第3回 旭川内山下構造検討委員会資料

令和2年 3月 4日

1.委員会の実施方針（これまでの経緯）

1.委員会の実施方針（第2回委員会以降の対応状況）

NO. 21 (8k600付近) の堤防断面

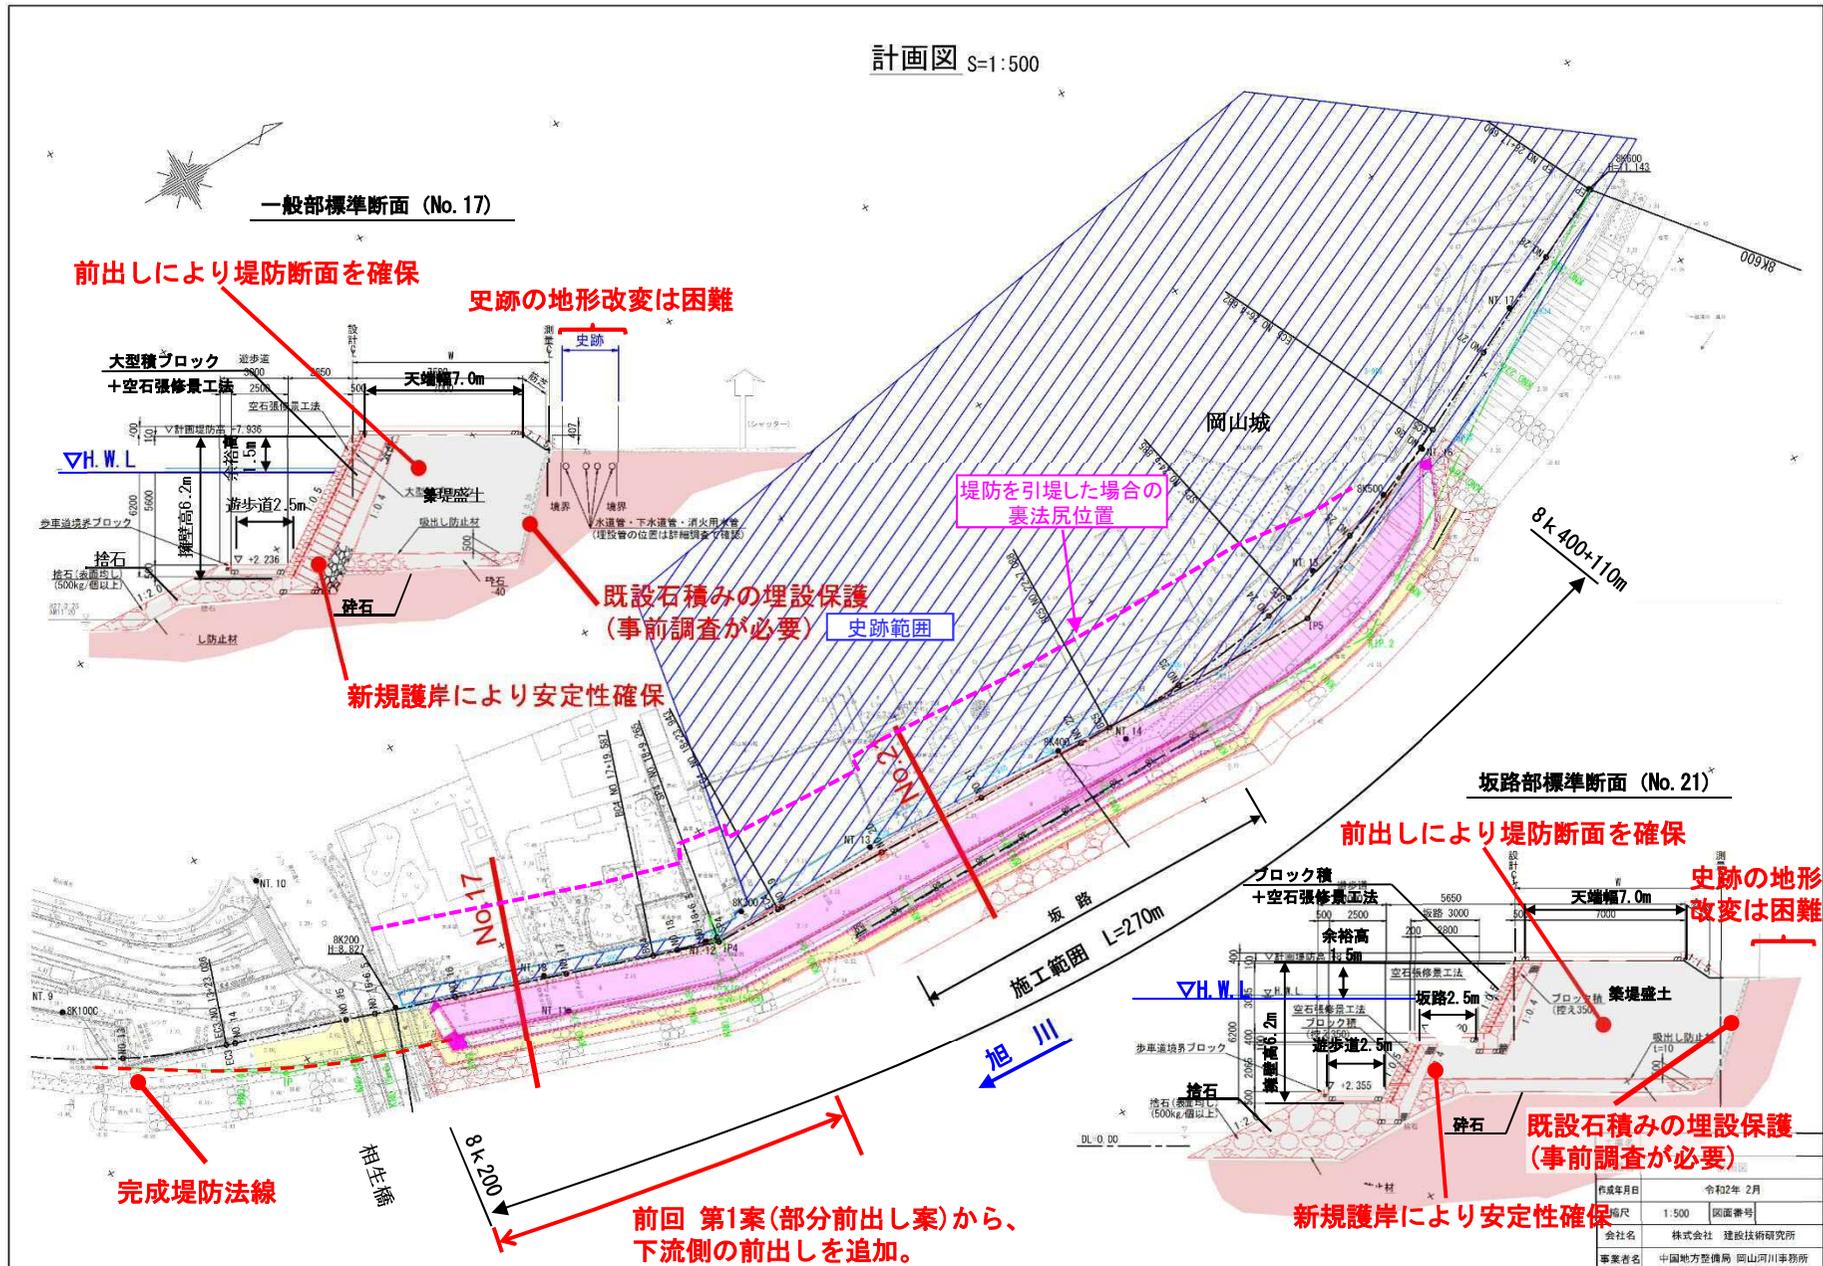
検討箇所は空石積護岸で、トレンチ調査の結果、胴木もないことが確認された。(断面図参照)

空石積では、高さ、勾配、流速に対して現行の設計基準を満足しない。特に高さは適用範囲から大きく外れている。

- ① 既設護岸は外観上の変状はなく、現状では安定していると考えられるが、**護岸高さ、流速の適用性において、現行の設計基準を満足していない。**
⇒ 空石積構造では、高さ、勾配、流速に対して基準を満足しないため、練石構造または大型ブロック構造が必要である。
- ② トレンチ調査の結果、法尻部に練石張りで保護されているが、胴木もなく、護岸下端高が平水位 TP+0.4m と一致することから、既設護岸下端は水位変動の影響を繰り返して受けている。
- ③ 今回の改修により、既設空積から約0.7m嵩上げするため土圧増となり、無対策で嵩上げを行うと安定性が低下する。
⇒ **既存石積みを無対策で嵩上げする方法では安定性を確保出来ない。**

備前国岡山城廻普請願絵図(寛政1年2月:1789):岡山大学:資料番号T3-76より

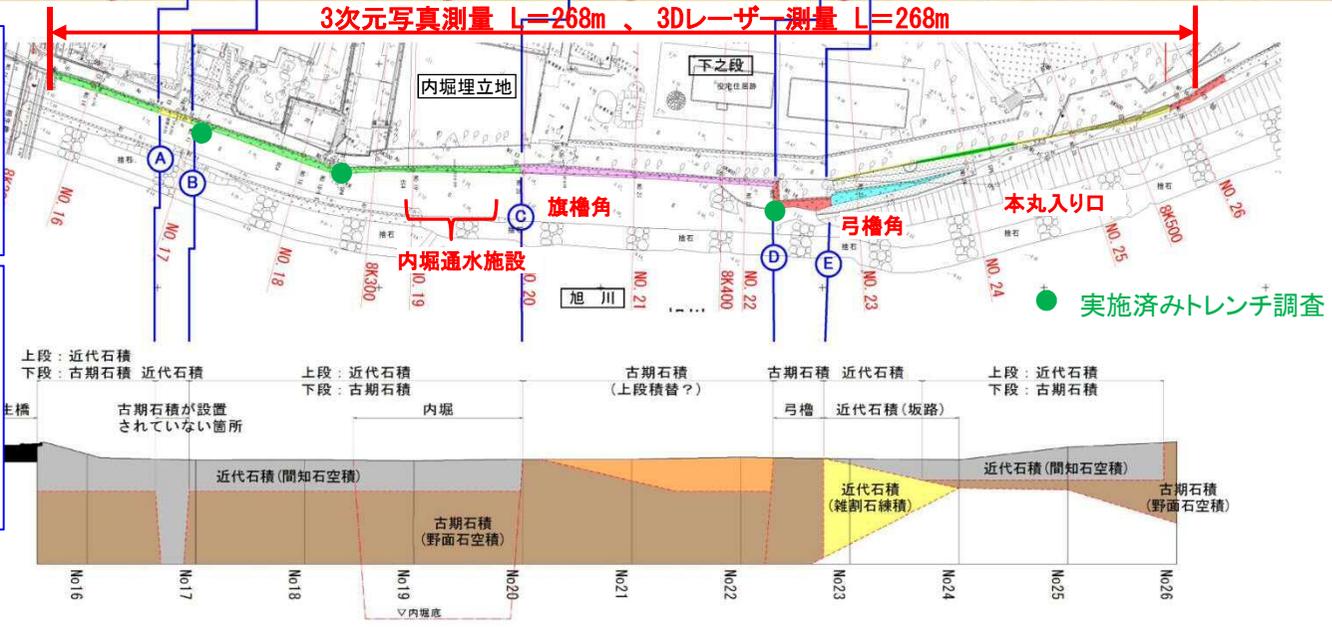
第1回委員会
 現在の遺構の基礎部分がどのようなになっているのか、改修によりどういう風になるのかを工事前に調べてほしい。要所要所にトレンチを入れ、現地を確認して現況をきちんと記録してほしい。

第2回委員会
 ・石積みの基礎の確認は、今回のトレンチ調査で問題ない(●印)。
 ・今後、改修方法を決定した後、文化財の本調査を行う際には、要所箇所(内堀の通水施設の有無、弓櫓の角部、本丸の入口付近)の調査が必要である。

【石積みの概要】
 石垣(現況石積み護岸)は、明らかに新旧異なる石材(野面石と間知石)が使用されている。
 野面石は、江戸時代の石垣として築造された石積みであり、間知石はその後河川改修で追加された石積みであると判断される。
 内堀下流部に二之丸への進入路として古期石積みが設置されていない箇所が確認できた。弓櫓上流部には、坂路設置のため練り石積み護岸が設置されている。

史跡調査方針・内容
 測量による記録を主体に、石積みの記録保存(例えば、根入れ深さ調査など)とする。
 ・測量調査 : 実施済
 ・トレンチ調査 : 岡山県文化財課で実施する予定
 ・三次元測量 : L=268m(UAVによる写真測量)
